改善箇所説明図①

改善の内容

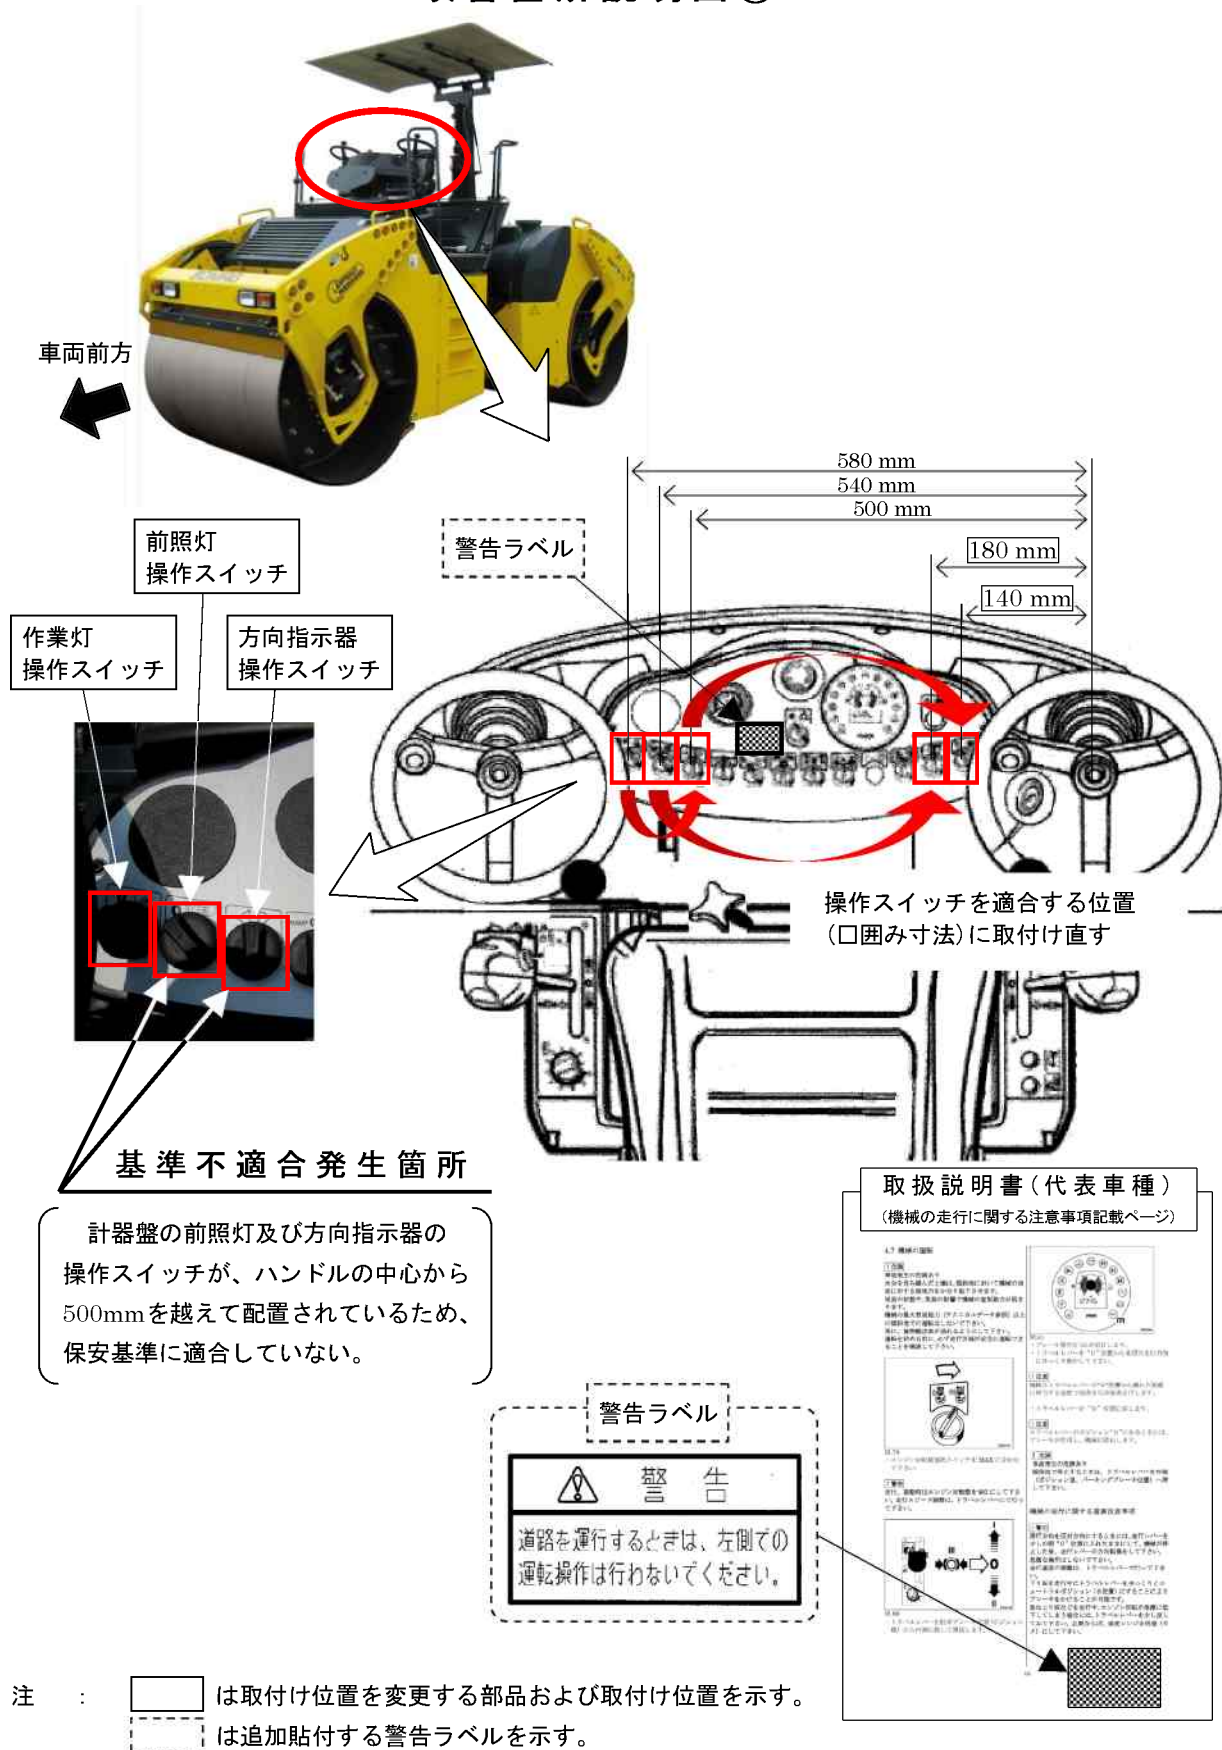
全車両、前照灯及び方向指示器の操作スイッチを適合する位置に取付け直す。さらに、作業時以外は左側ステアリングを使用しないことを警告ラベルにより計器盤および取扱説明書に明示する。

識別 : 操作スイッチの取付け位置および警告ラベルの貼付により識別する。
